放射性物質分析・研究施設第1棟の運用に伴う  
実施計画Ⅱ，Ⅲの変更について  
2月17日面談資料改訂版

2021年3月18日

東京電力ホールディングス株式会社  
国立研究開発法人日本原子力研究開発機構

## 4. 実施計画の変更箇所について(1/10)

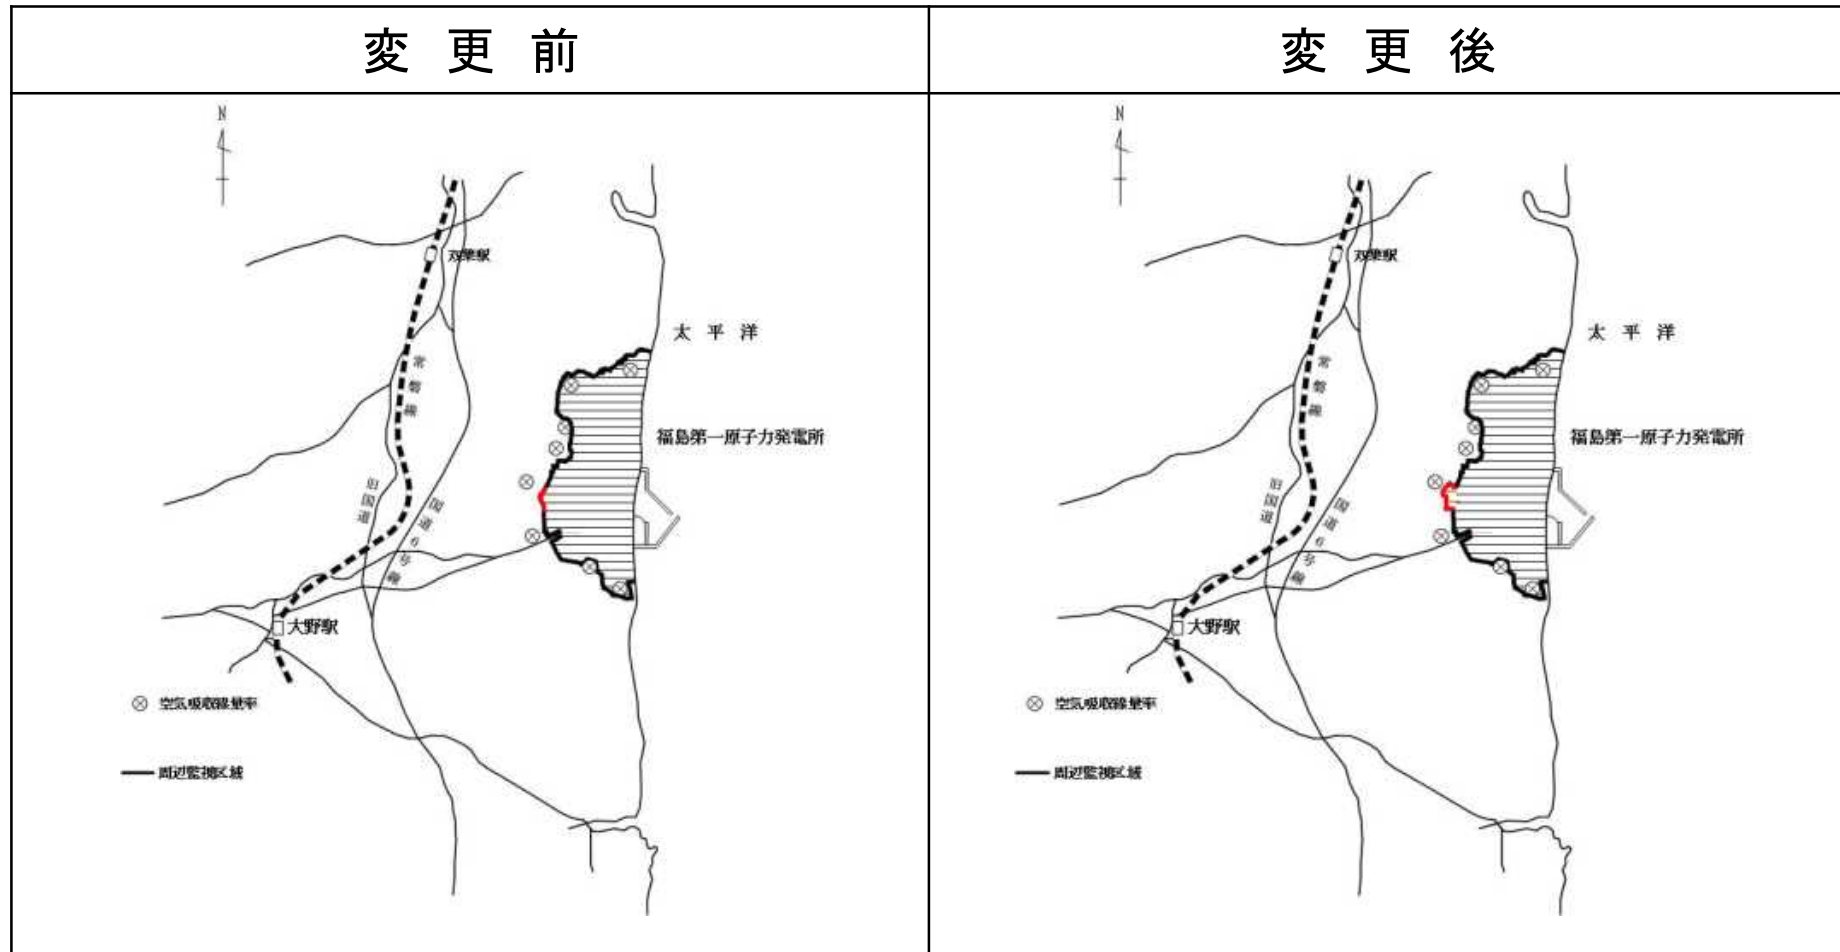
実施計画Ⅱ 2.15放射線管理関係設備等 添付資料-2 図2.15-8に周辺監視区域境界変更を反映する。併せて、第1編 第60条 図60及び第2編 第101条 図101も同様に変更する。

## 4. 実施計画の変更箇所について(8/10)

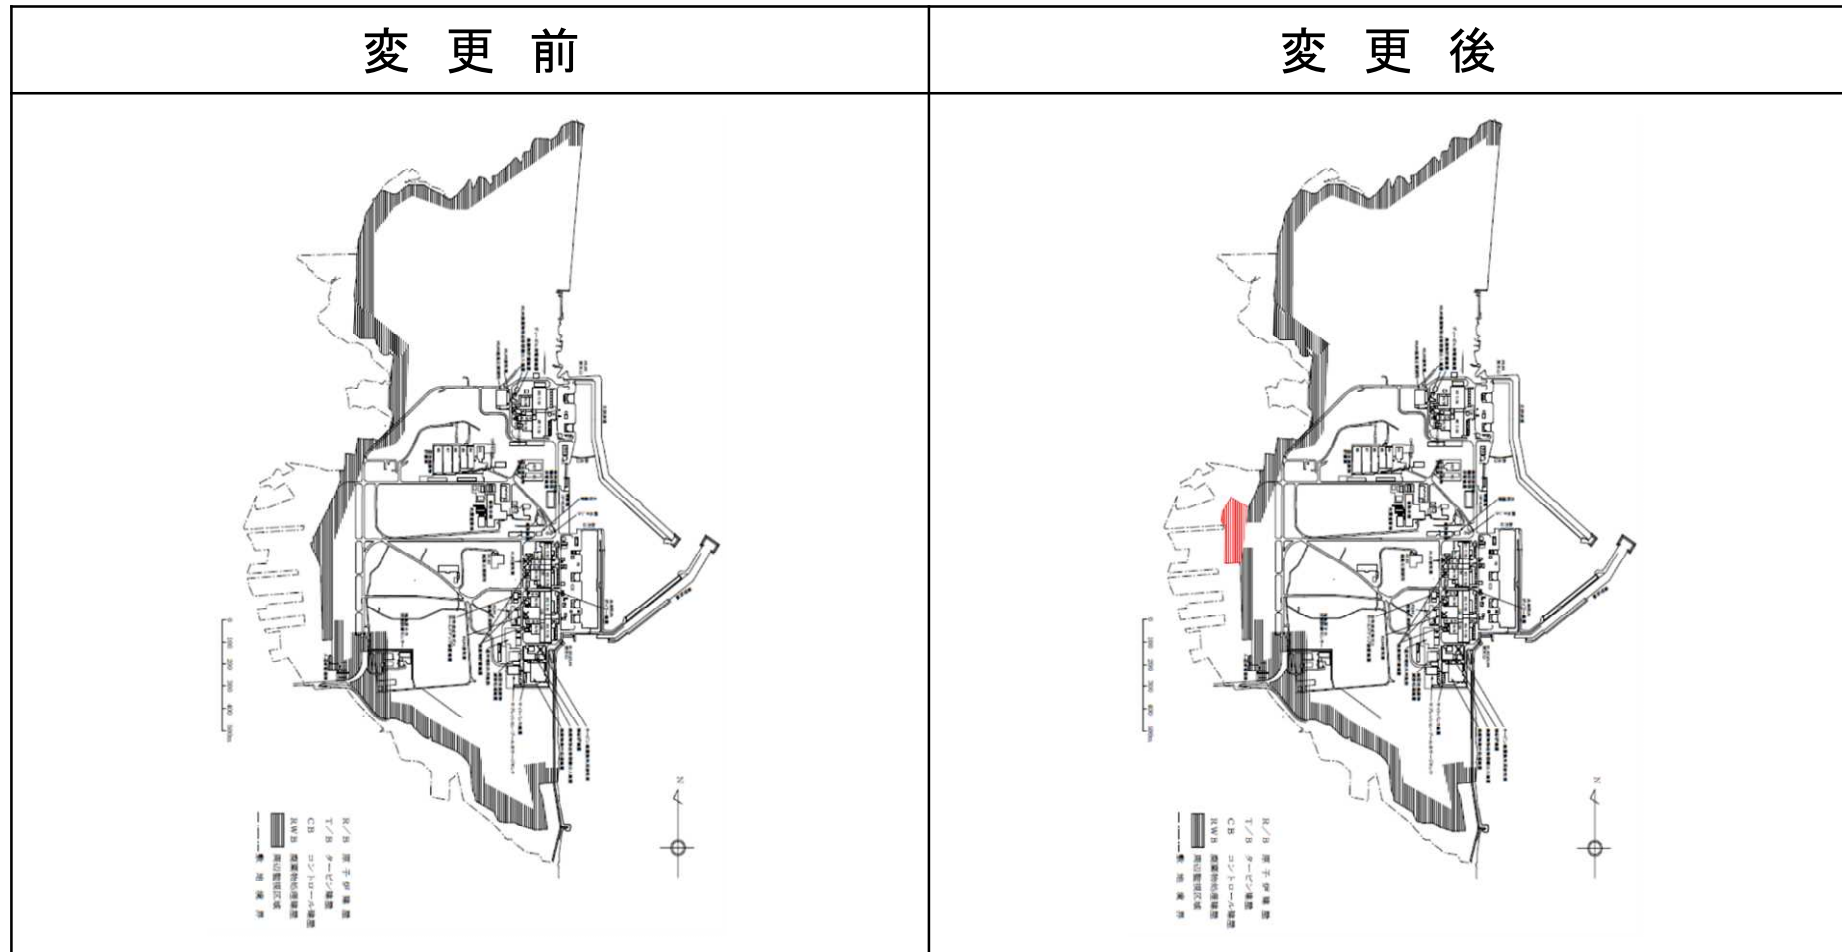
実施計画Ⅲ第1編 添付2 管理対象区域図に第1棟建屋内を追加する。併せて、第2編 添付2 管理区域図も同様に追加する。
